Variante cartografica al PTCP/PTPR presentata dalla variante specifica al piano strutturale del Comune di Viano adottata con Delibera di Consiglio comunale n. 17 del 9/3/2018: intesa sulle modifiche cartografiche al piano territoriale paesistico regionale. (Proposta della Giunta regionale in data 11 giugno 2018, n. 853)

Oggetto: VARIANTE CARTOGRAFICA AL PTCP/PTPR PRESENTATA DALLA VARIANTE SPECIFICA AL PIANO STRUTTURALE DEL COMUNE DI VIANO ADOTTATA CON DELIBERA DI CONSIGLIO COMUNALE N. 17 DEL 9/3/2018. PROPOSTA ALL'ASSEMBLEA LEGISLATIVA DELL'INTESA SULLE MODIFICHE CARTOGRAFICHE AL PIANO TERRITORIALE PAESISTICO REGIONALE.

VARIANTE SPECIFICA 2017

RELAZIONE –MODIFICHE NORMATIVE – VALSAT-VAS

Modifica della Tav 1.2 del PSC “Ambiti e trasformazioni territoriali”**PSC vigente (Scala 1:5000)****PSC variato (Scala 1:5000)**

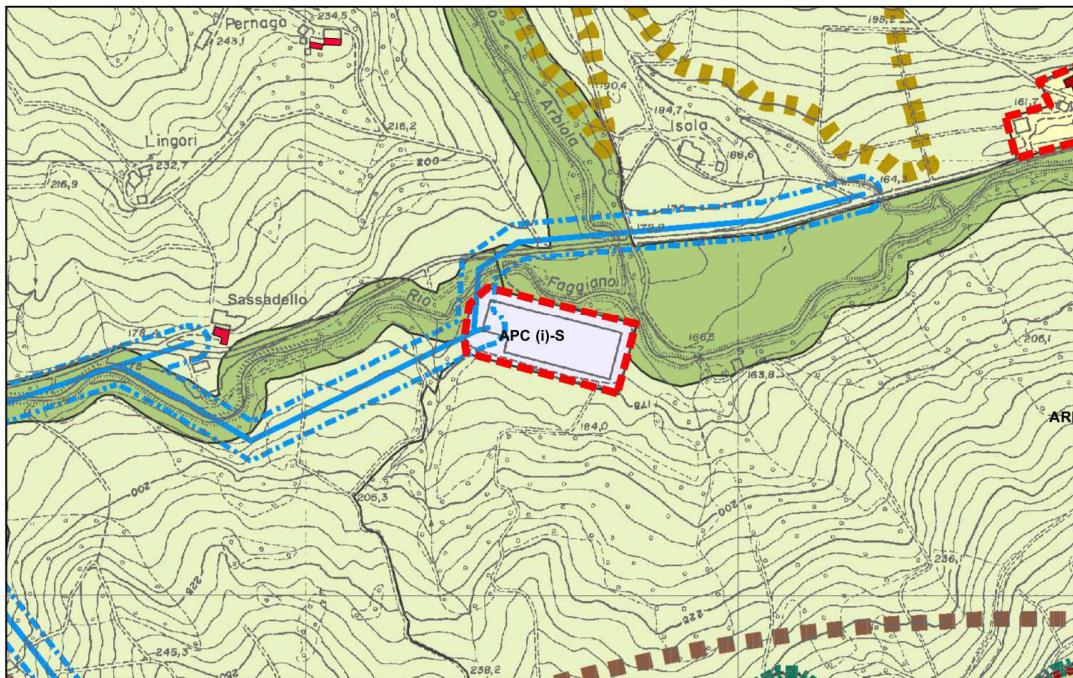
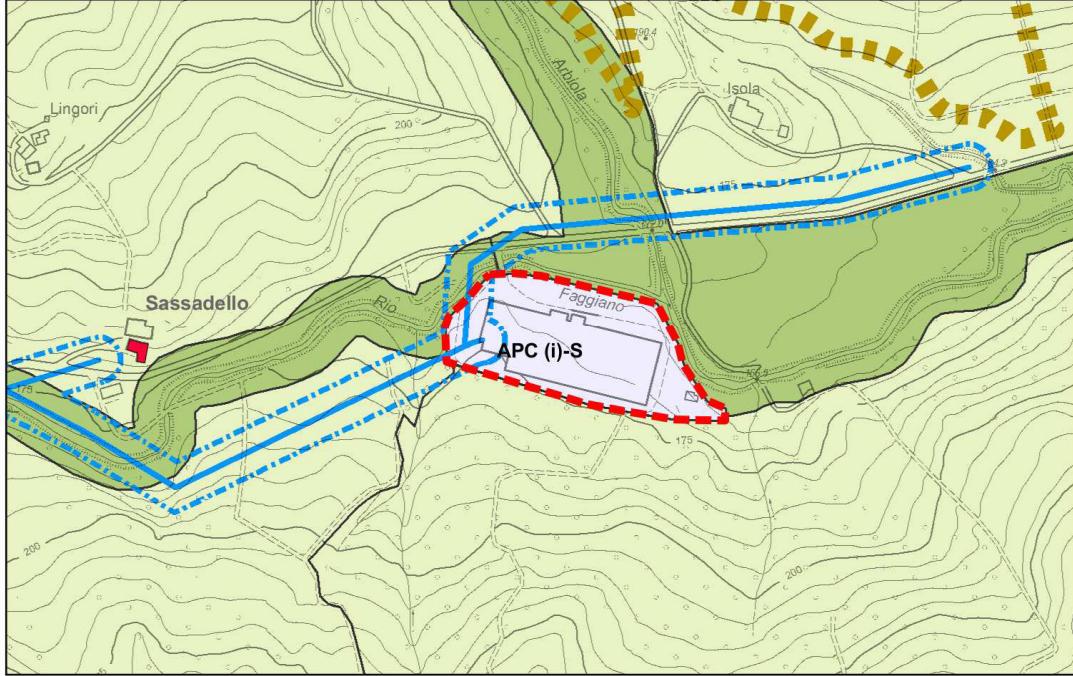
- modifica dell'art. 47. "Modalità di attuazione degli ambiti APC" delle norme del PSC
- modifica della Tav. 1.2 del PSC vigente
- modifica della Tav 2.2 "Tutele e vincoli di natura ambientale" per l'area in oggetto
- modifiche alle tavv. 3.2 e 4.2 (come detto sopra).

Proposta di modifica della Tav P6 del PTCP vigente “Carta inventario del dissesto (PAI-PTCP) e degli abitati da consolidare e trasferire (L. 445/1908)”

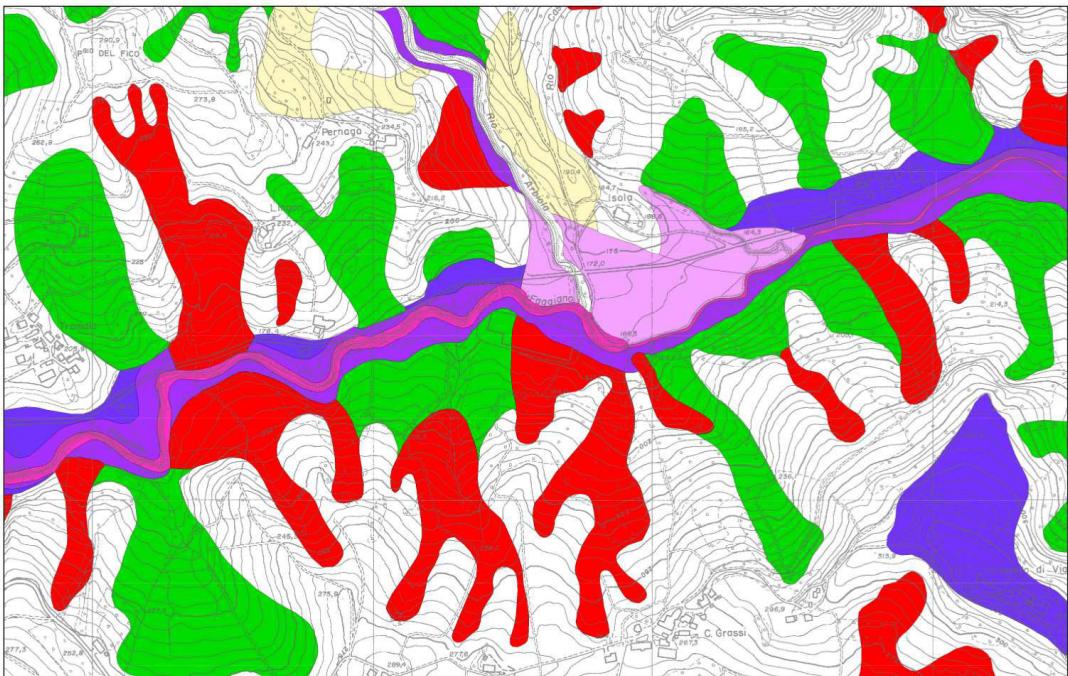
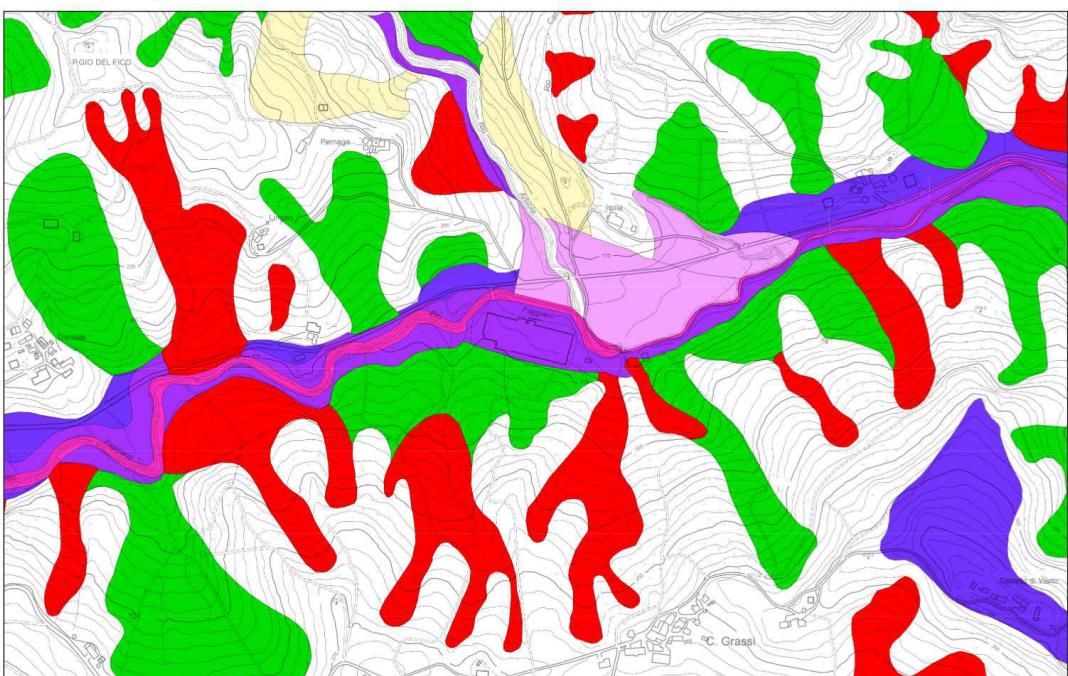
- i contenuti della variante cartografica al PTCP/PTPR riguardano la modifica della Tavola P6 "Carta inventario del dissesto (PAI-PTCP) e degli abitati da consolidare e trasferire" del PTCP di Reggio-Emilia, che costituisce approfondimento paesistico del PTPR, riguardante la riperimetrazione e la riclassificazione di un corpo di frana, da attivo a quiescente, interessante l'ambito classificato dal PSC come APC(i)S località Isola di Faggiano - T. Arbiola,

nonché la conseguente diversa perimetrazione delle zone classificate "Depositi alluvionali terrazzati - Em" e "Depositi alluvionali in evoluzione - Ee" interessanti l'area esclusa dal corpo di frana;

La variante comporta anche la richiesta di modifica alla tav. P6 del PTCP vigente della provincia di Reggio Emilia al fine di rettificare il perimetro e la classificazione della frana che interessa l'area nel piano vigente. Nello specifico, la variante al PTCP attiene solo alla riclassificazione del corpo di frana attiva e alla diversa perimetrazione dei terrazzi "Ee" ed "Em" (cfr. tav. P6).

Modifica della Tav 3.2 “Tutele e vincoli di natura ambientale”**PSC vigente (Scala 1:5000)****PSC variato (Scala 1:5000)**

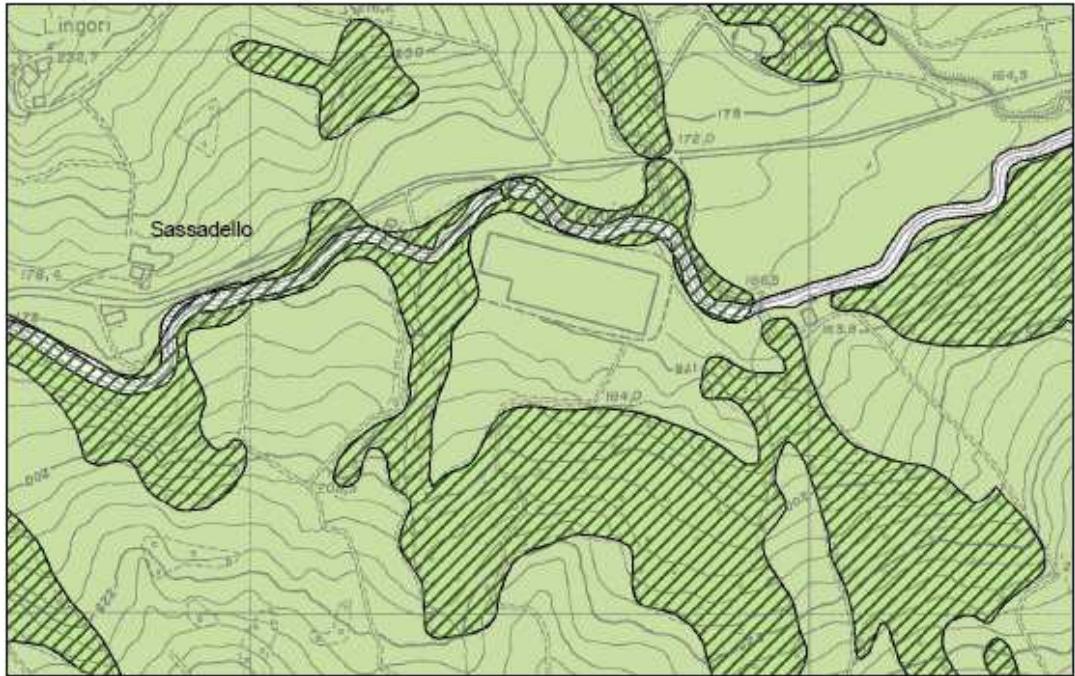
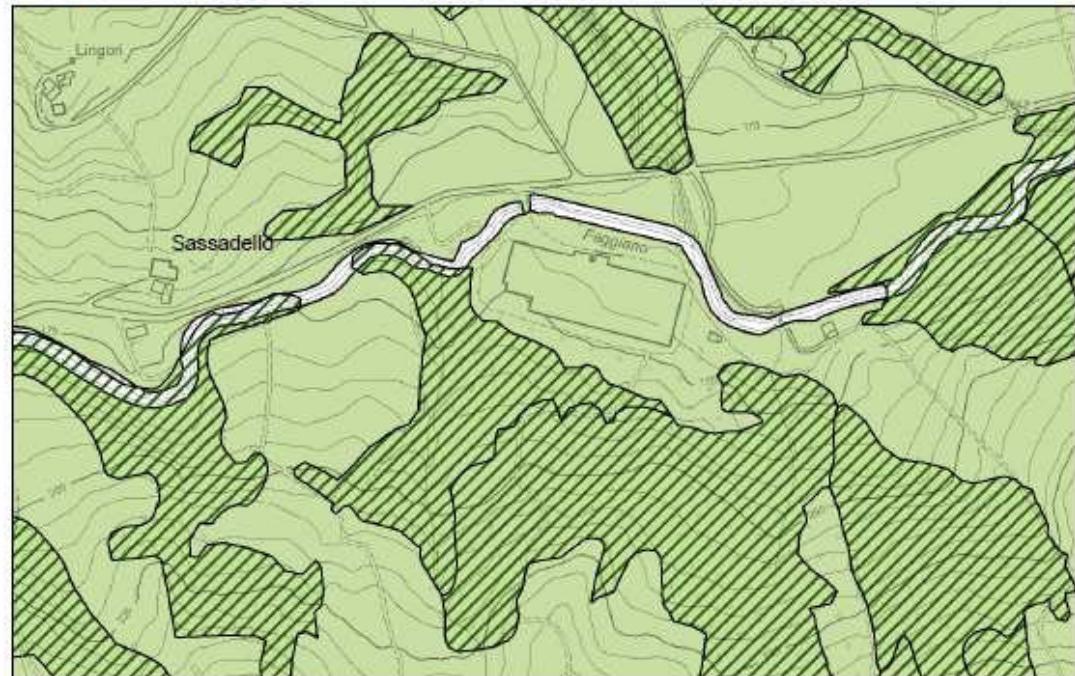
Si fa notare inoltre che nella cartografia è rappresentato il rio Faggiano nel tracciato rettificato: tale rettifica è avvenuta prima dell'adozione del PTPR e prima del PTCP '99 così come verificabile dalle foto aeree del 1994, anche se non riportata nella CTR. La rettifica è invece presente nel DBT attuale. Di conseguenza, ai sensi del comma 5, art. 2 delle NA del PTCP, nello stralcio cartografico di proposta di modifica della tav. P6 del PTCP è stato indicato il tracciato nello stato attuale (rettificato), così come nelle tavole del PSC 1.2, 2.2, 3.2 e 4.2.
